Beschlussauszug

aus der
Sitzung des Finanzausschusses der Stadtvertretung Burg Stargard
vom 17.11.2025

Top 8.2.3 Haushaltssatzung der Stadt Burg Stargard 2026

Auflistung von Schäden an und in der Burganlage Burg Stargard.

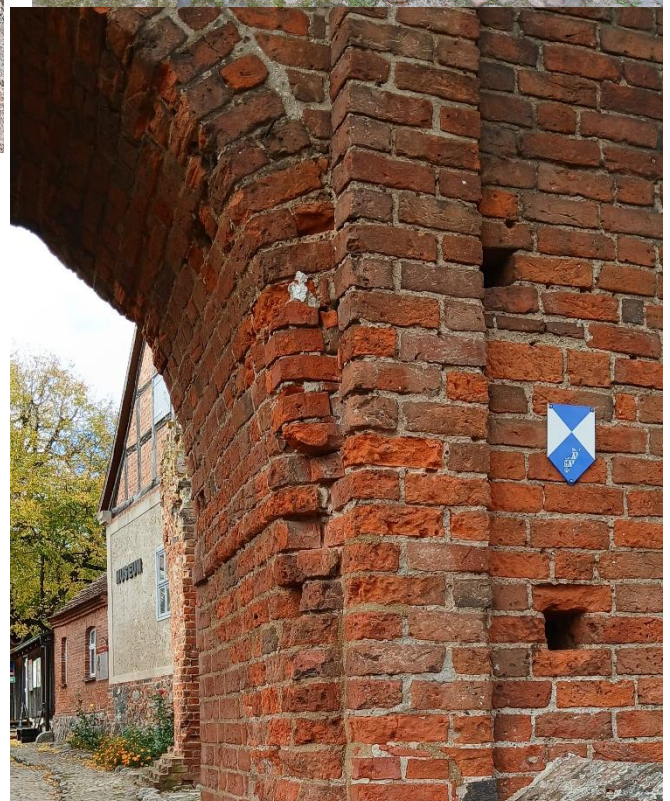
Im Bereich der Brücke gibt es starke Absenkungen des Pflasters und Unterspülungen der Zwingermauern.

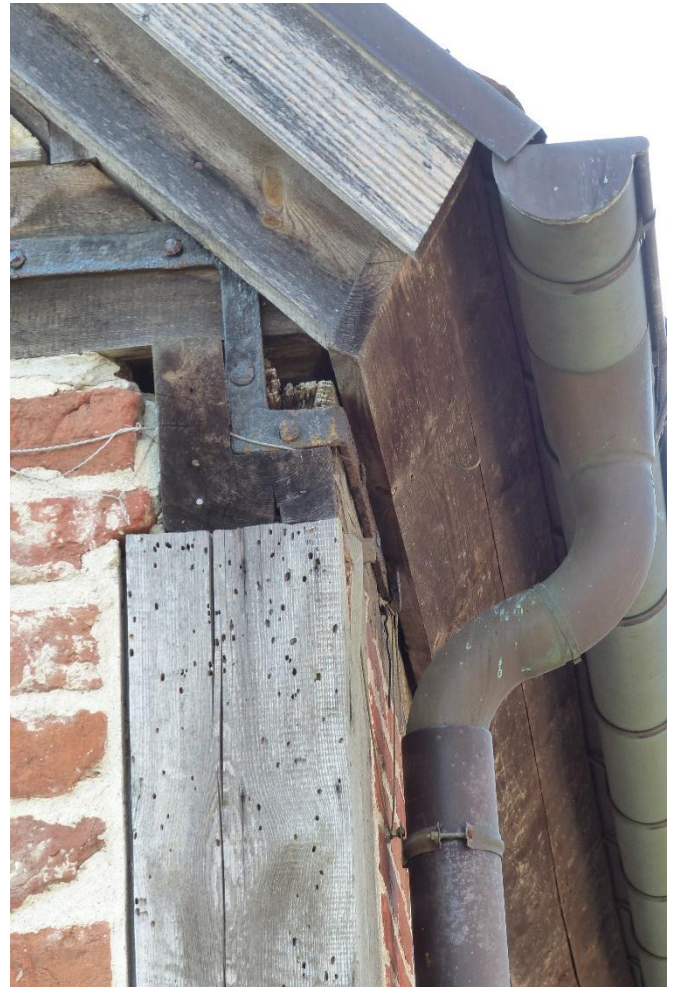
Seit über 3 Jahren kaputte und verstopfte Fallrohre am Marstall haben bereits zu starken Schäden geführt. Die Fundamente werden unterspült. Inzwischen ist auch das mittlere Fallrohr kaputt.

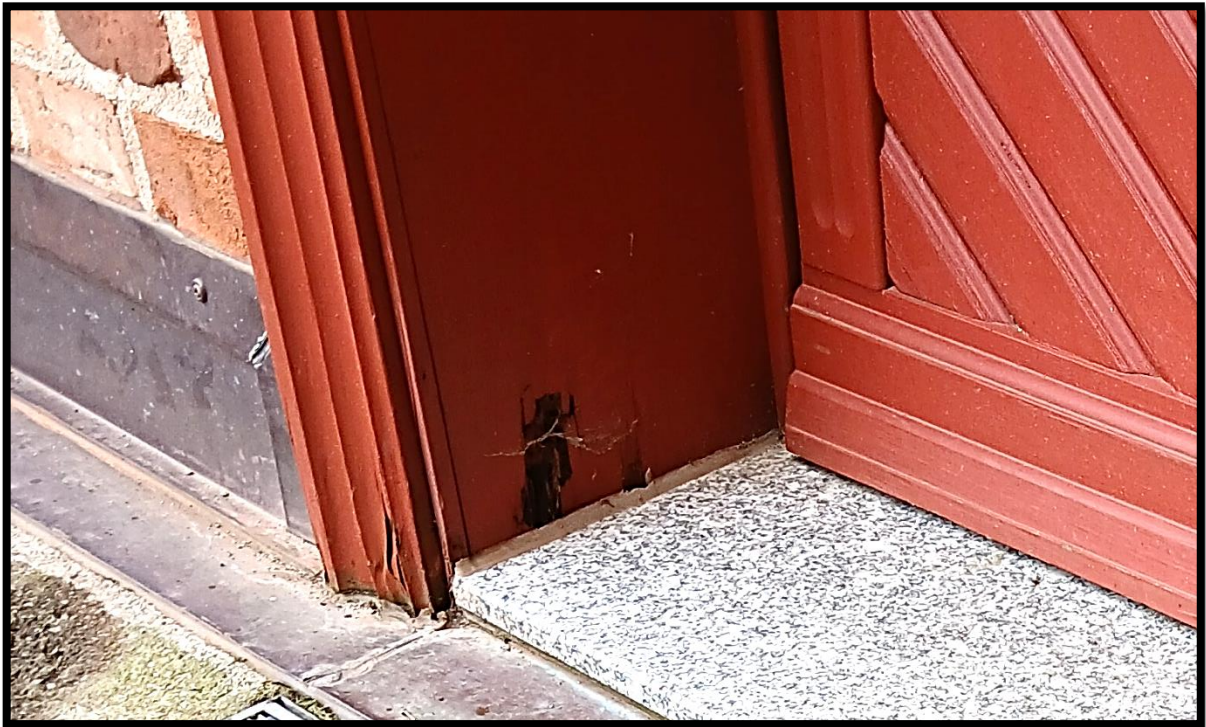
Dieser Riss war vor 5 Jahren kaum sichtbar, jetzt passt schon der kleine Finger hinein. Da die Mauern rechts und links der Durchfahrt keine unterirdische Verbindung haben und die Fundamente um 1520 teilweise in einen zugeschütteten Graben gesetzt wurden, kann in absehbarer Zeit ein großer Schaden eintreten. Diesen Sachverhalt sollte sich ein Statiker anschauen.

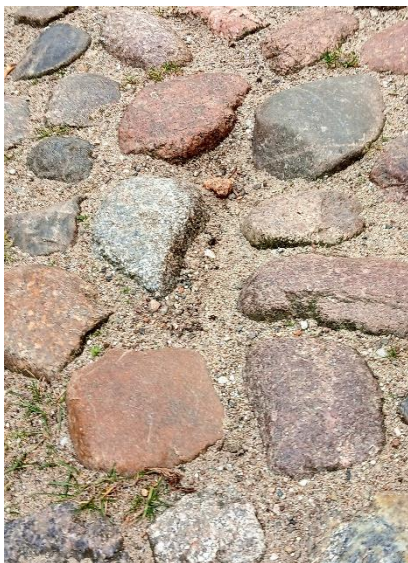
Auch hier sind die Schäden durch Regenwasser schon sichtbar. Ein Baufehler?

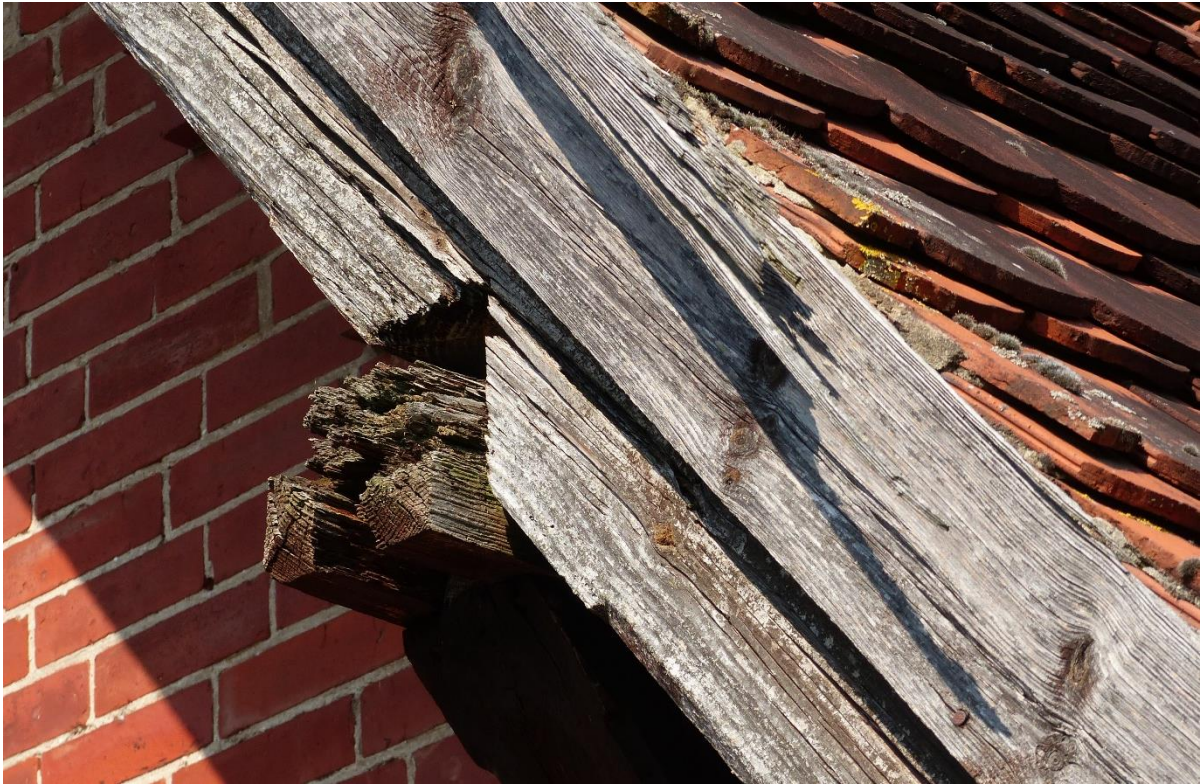
Der Fund von Dachziegelbruch am Pferdestall bedeutet – ein Loch im Dach. Dies kann nicht wochenlang ignoriert werden. Solche Dachschäden sind meist auf Gegenstände zurückzuführen die vom Turm herabgeworfen werden. Es geschieht fast immer auf der dem Turm zugewandten Seite. Die Reparaturen sind im Bild gut zu erkennen.

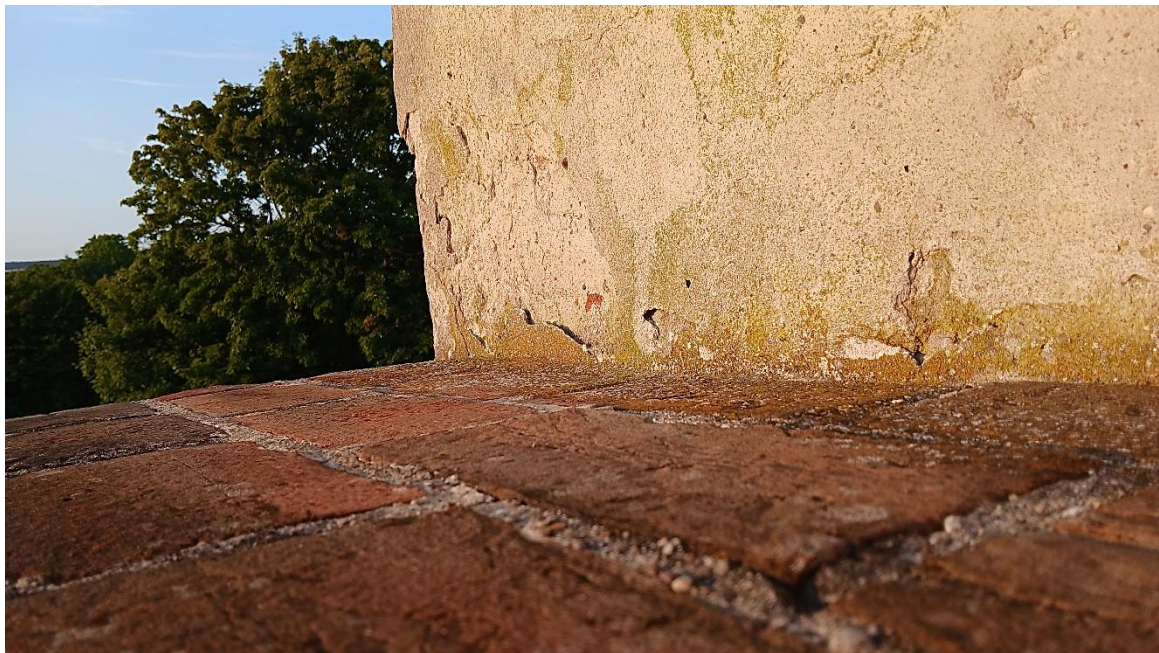
Zum Krümmen Haus ist schon fast alles gesagt. Es braucht dringend ein Schutzdach.

Hier ein Vorschlag. Allerdings sollten die Dachstützen Außen stehen.
